COMUNE DI CAMPO NELL'ELBA
Provincia di Livorno

**OGGETTO: CORREZIONE DI ERRORI MATERIALI AI SENSI DELL'ART. 21 DELLA
L.R.T. 65/2014_ PIANO OPERATIVO COMUNALE**

Book Estratti cartografici di rettifica

Relazione del Responsabile dell'Area Tecnica – Edilizia, Urbanistica, Demanio

San Piero in Campo - scala 1:2000

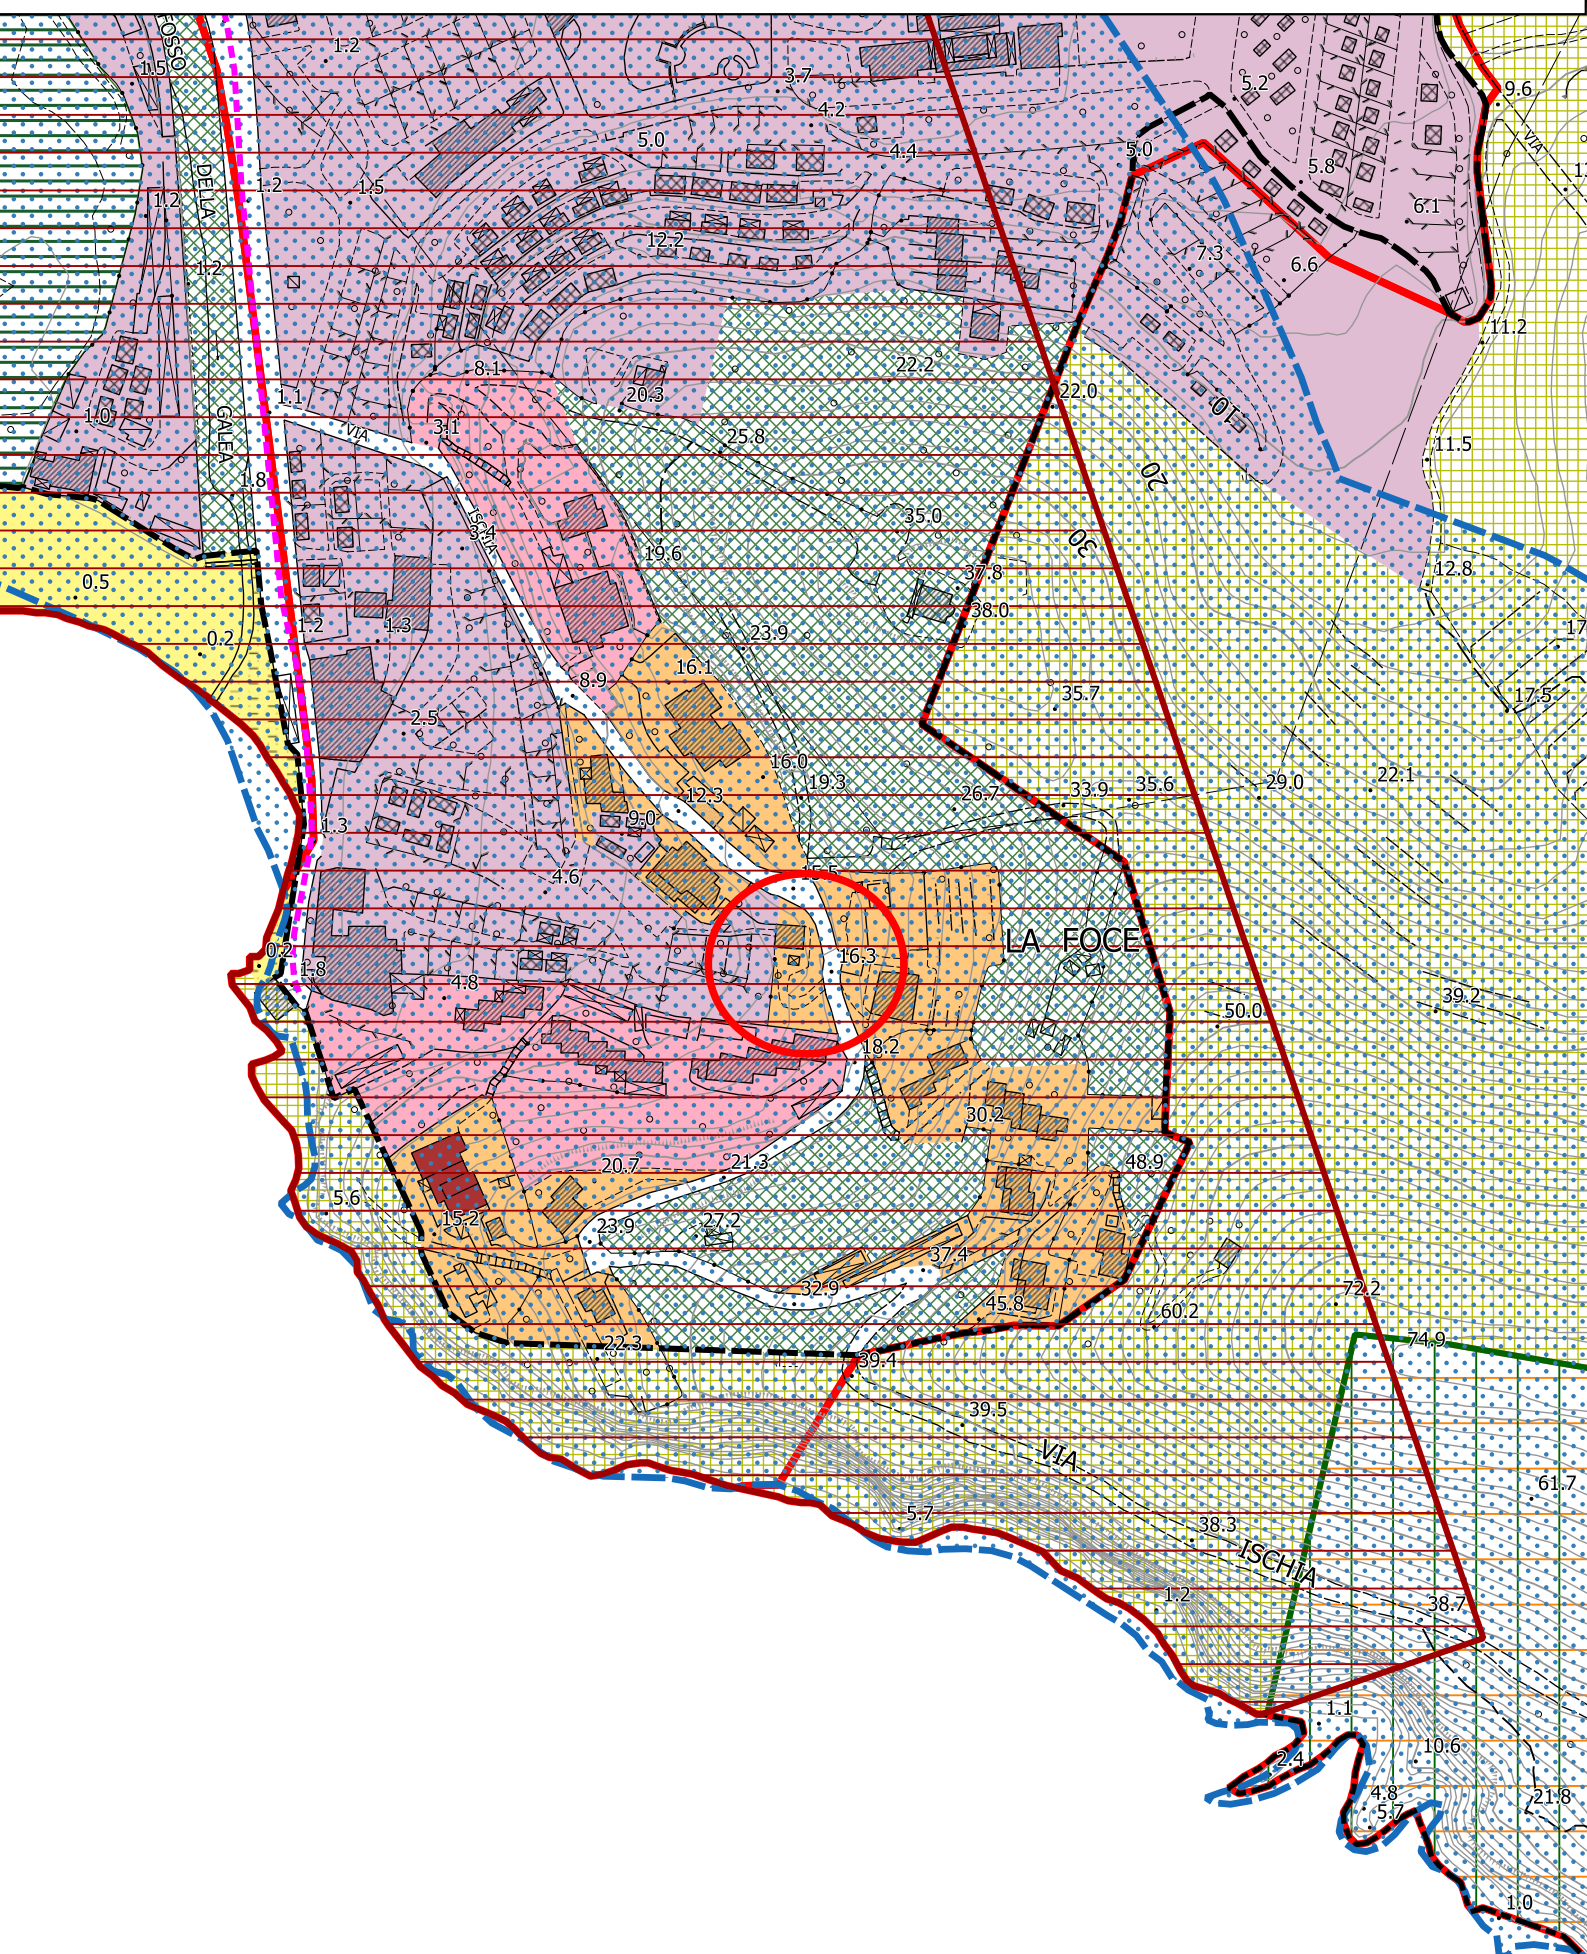
Identificativo	Esito
01	<i>Trattasi di errori relativi al perimetro delle aree ricomprese all'interno del Parco Nazionale dell'Arcipelago Toscano, in Loc. La Piastraia e in Loc. San Piero, dovuto alla errata sovrapposizione degli shape file del POC sulla cartografia del Piano del Parco. Si procede a modificare la cartografia del POC Tav 3a e Tav. 3d</i>
01	<i>Trattasi di un errore dovuto alla mancata rappresentazione della campitura indicata in legenda per i Parchi e Giardini Privati di rispetto ed integrazione degli insediamenti urbani. Si procede a modificare la cartografia di POC Tav. 3b</i>

01	<i>Trattasi di un edificio di antica formazione che, contrariamente a quanto indicato nel catasto leopoldino, è stato classificato come presente al 1897 mentre l'edificio risulta essere stato edificato nel 1915. Si procede alla correzione modificando la cartografia del POC Tav. 3b classificando l'edificio di antica formazione presente al 1954</i>
02	<i>Trattasi di un edificio in Loc. La Foce ricompreso nel Tessuto delle strutture ricettive contrariamente alla destinazione d'uso residenziale, impressa sin dall'origine della costruzione. L'edificio si trova a margine del Tessuto ed in continuità con altri edifici residenziali già non ricompresi nel tessuto alberghiero. Si procede con la correzione della cartografia del POC Tav. 3b classificando l'edificio nel Tessuto urbano di recente formazione</i>
03	<i>Trattasi della mancata modifica della cartografia approvata con Delibera di Consiglio Comunale n. 23 del 05/05/2021 in accoglimento dell'osservazione n. 84, prot. 3157 del 05/03/2020 la cui controdeduzione si riporta integralmente: "accoglibile mantenendo la datazione di impianto storico, ma eliminando la permanenza del valore in quanto l'edificio non più riconoscibile". Si procede con la correzione della cartografia del POC Tav. 3d individuando all'edificio come "Edificato di antica formazione senza valore"</i>

Estratto Tav.3b - Stato attuale

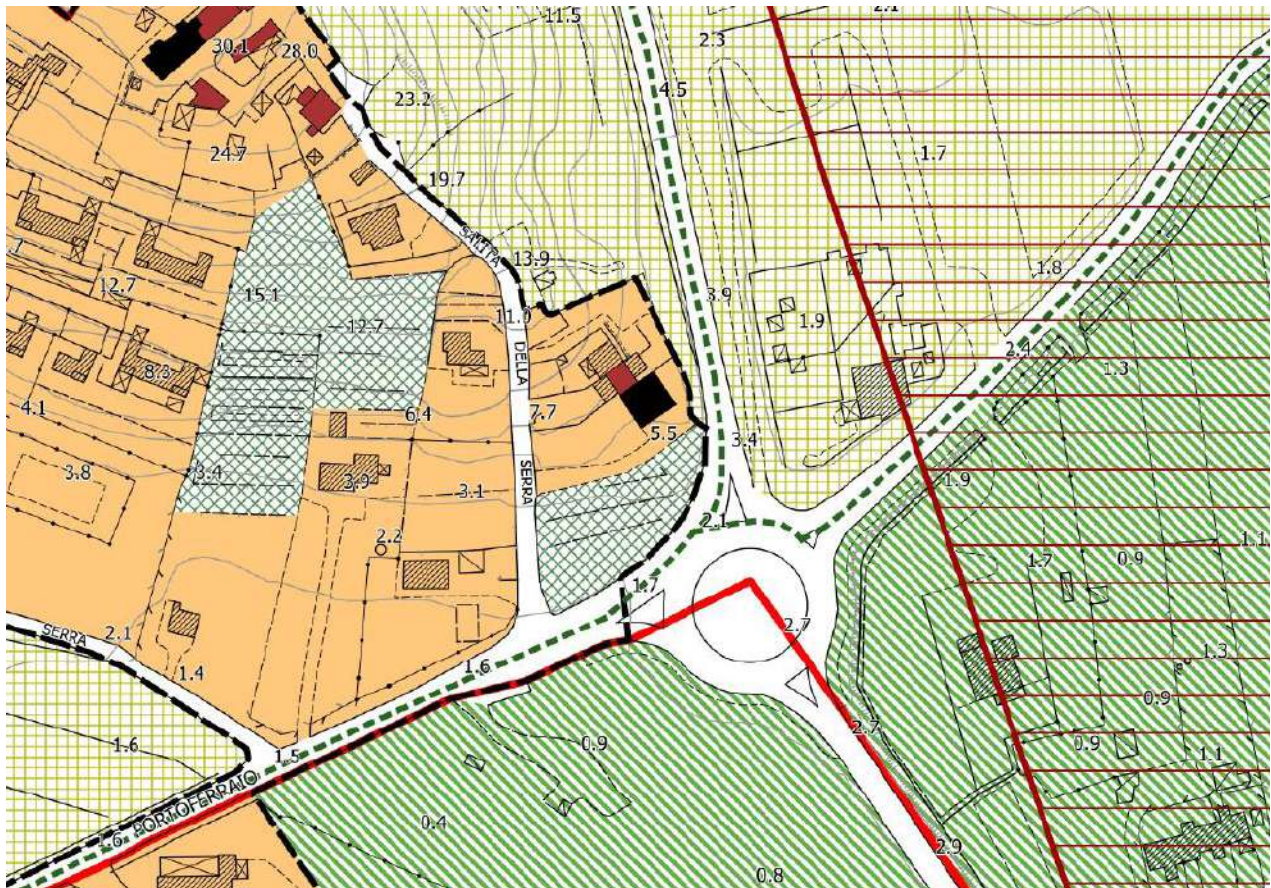
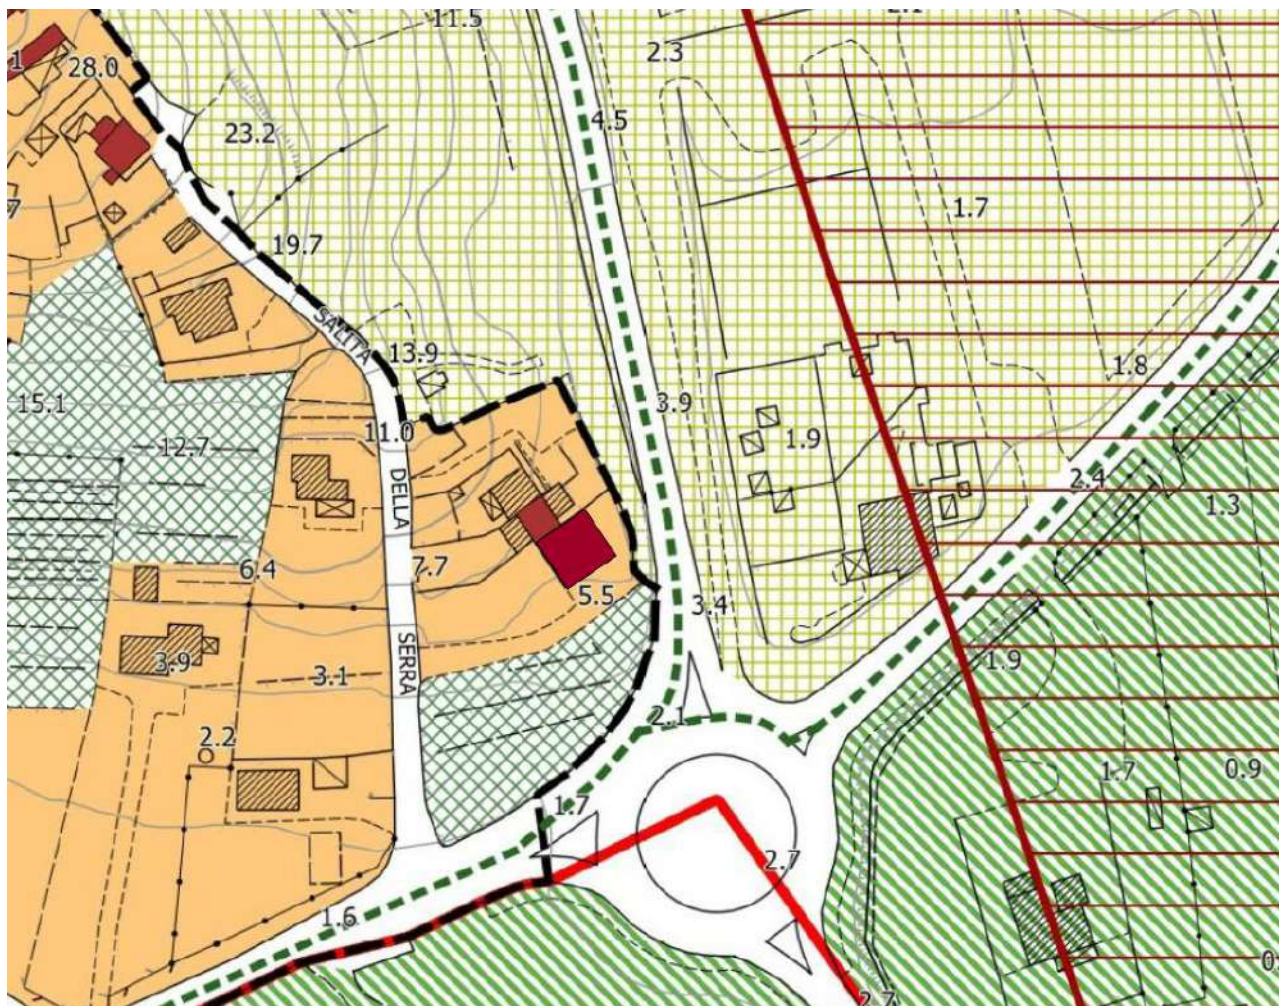
04	<i>Trattasi dell'individuazione di un'area all'interno dell'ambito di margine urbano di rispetto paesaggistico e reperimento degli standard, contrariamente alla destinazione d'uso dell'area, derivante dalla pratica edilizia n. 33/1989, ovvero parcheggio a servizio di attività ricettiva antistante. Si procede pertanto alla correzione dell'errore classificando l'area come parcheggio privato</i>
